**UŽDAROJI AKCINĖ BENDROVĖ
„VILNIAUS VIEŠASIS TRANSPORTAS“**

Pirkimo Nr. 2307013
Tiekėjams
CVP IS

DĖL ATSAKymo Į TIEKĖJO PRAŠYMA

Informuojame, kad UAB „Vilniaus viešasis transportas“ (toliau – Perkantysis subjektas) viešųjų pirkimų komisija, vykdydama Troleibusų oro linijų kontaktinio tinklo dalių, suėjimo iešmų ir laido pirkimą atviro konkurso būdu (pirkimo Nr. 2307013), 2025-05-15 CVP IS susirašinėjimo priemonėmis gavo vieno iš tiekėjų prašymą patikslinti pirkimo dokumentus.

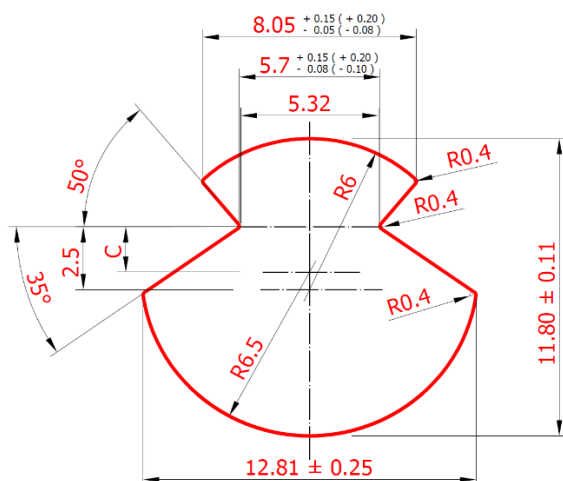
Pagal pirkimo dokumentuose pateiktą brėžinį, siekiamas įsigyti laidas yra gaminamas pagal rusišką standartą GOST 2584-86, laido tipas MF100, kuris gaminamas iš vario 99.9%, kurio sudėtyje yra tik sidabro pėdsakų (galimai). TS pateiktas brėžinys:

Atsižvelgiant į tai, kas išdėstyta aukščiau prašome Jūsų atitinkamai pakoreguoti techninės specifikacijos reikalavimus, patikslinti kokį laidą siekiate įsigyti – MF100 pagal GOST 2584-86, kurio sudėtyje galimi sidabro pėdsakai, ar AC100 pagal EN 50149 legiruotą sidabru?

P.S. Papildomai atkreipiame Jūsų dėmesį, kad ankstesniuose pirkimuose pirkdavote AC100 pagal EN 50149 legiruotą sidabru.

Eil. Nr.	Prašymas	Atsakymas
1.	<p>Planuojame pateikti pasiūlymą 20-ai pirkimo objekto daliai – kontaktinio tinklo laidui.</p> <p>Susipažinus su technine specifikacija (toliau TS), prašome Jūsų patikslinti: Pagal p. 6 - Laidas turi būti pagamintas iš vario ne žemesniu kaip Cu 99,9 %, legiruotas sidabru arba atitinkantis standartą E-CU 58 DIN 1787 (arba kitą lygiavertį standartą). Taip pat, prie TS pridėtas laido brėžinys.</p> <p>Išanalizavus dokumentus ir pateiktą informaciją, pastebėjome, kad keliamas reikalavimas laidui „legiruotas sidabru“, kas taikoma pagal standartą EN 50149, tada medžiaga iš kurios pagamintas laidas yra CuAg0,1 ir laido tipas yra AC100. Tačiau šis laidas neatitinka Jūsų pateikto brėžinio ir yra gaminamas pagal:</p>	<p>Atsižvelgta. Pirkimo sąlygų 1 priede „Techninė specifikacija“ nurodyti reikalavimai perkamam troleibusų kontaktiniam oro linijų laidui nurodyti teisingai, tačiau buvo pridėtas klaidingas brėžinys. Klaidingas brėžinys pakeistas tinkamu.</p>
